0 Allgemeines**0.1 Erfassung der Berichtigungen**

solo KLEINMOTOREN GMBH Postfach 60 01 52, D 71050 Sindelfingen	Technische Mitteilung Service Bulletin Nr. 4600 – 2-2	Seite 1 von 4 Page 1 from 4

Kennblatt Nr.	4600 Ausgabe 16. März 1998
Type Certificate Data Sheet No.	4600 issued March 16 th , 1998
Gegenstand	Prüfung und Änderung der Rutschkupplung bei den Motoren 2 625 01 und 2 625 02
Subjekt	Check and modification of the slip-clutch on the engines 2 625 01 and 2 625 02
Dringlichkeit	Vor dem nächsten Flug, wenn eine Rutschkupplung eingebaut wurde und die Motorlaufzeit mehr als 12,5 h beträgt
Urgency	Before the next flight, if a slip clutch is used and the engine running time is more than 12.5 h
Vorgang	An Stelle der normalerweise verwendeten Nabe, welche den Anlasserzahnkranz und das Antriebsrad für den Zahnriemen trägt, kann wahlweise eine Rutschkupplung montiert werden. Dieses Bauteil enthält den Anlasserzahnkranz und das Antriebsrad für den Zahnriemen. Bei Schäden an der Kupplung wurde festgestellt, dass es unter ungünstigen Bedingungen zu starkem Verschleiß an einigen Teilen der Rutschkupplung kommen kann. Um weitere Schäden zu vermeiden, sind bei den Triebwerken SOLO 2 625 0

Bild 1 (picture 1)

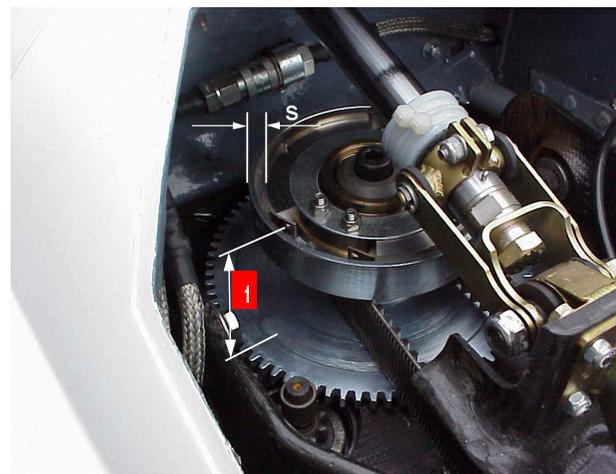
Betriebszeit Intervall	Betroffene Baureihen	Maßnahme
sofort	2 625 01 2 625 02	<ol style="list-style-type: none"> 1. Demontage der Abdeckscheibe der Rutschkupplung 2. Messen des Verschleißes des Kupplungsbelages (Bild 1) Maß s neu 8,5 mm, Verschleißgrenze 6,5 mm 3. Kontrolle der Fliehgewichte auf Verschleiß in Umfangsrichtung an der Kontaktfläche mit der Nabe (Bild 2) Verschleißgrenze max. 1 mm 4. Montage der neuen Abdeckscheibe Nr. 2042888
Alle 12,5 h	2 625 01 2 625 02	Das oben beschriebene Prüfprogramm ist durchzuführen ohne Wechsel der Abdeckscheibe.
Alle 25 h	2 625 01 2 625 02	Zusätzlich zu dem oben aufgeführten Prüfprogramm ist das Kippspiel der Kupplungsglocke auf der Nabe zu prüfen. Dazu muss der Riemen entspannt werden. Das Spiel ist an der Kupplungsglocke zum Anlasserzahnkranz in axialer Richtung zu messen (Bild 1, Maß t). Verschleißgrenze 0,6 mm. Wenn Spiel vorhanden ist, muss die Kupplung zum Hersteller gesendet werden.

Engine operation time	Engines	Actions
immediately	2 625 01 2 625 02	<ol style="list-style-type: none"> 1. Remove the cover plate of the slip clutch. 2. Measure the wear of the friction pads (Picture 1) Dimension s in new condition 8.5 mm, wear limit 6.5 mm 3. Check the wear of the clutch shoes on the contact surface to the hub (Picture 2). The wear limit is 1 mm. 4. Assemble the clutch with a new cover plate No 2042888
every 12,5 h	2 625 01 2 625 02	The check described above has to be conducted without changing the cover plate
every 25 h	2 625 01 2 625 02	Additionally to the check described above the tilt play of the clutch drum on the hub has to be measured. With the tooth belt released the play has to be measured in axial direction on the starter gear. Wear limit 0.6 mm. If the play exceeds the limit the slip clutch has to be sent to the manufacturer for overhaul. (see picture 1, dimension t)

Inspektion der Rutschkupplung und Einbau der neuen Abdeckscheibe Nr. 2042888

Inspection of the slip clutch and replacement of the cover-plate with the new plate No. 2042888.
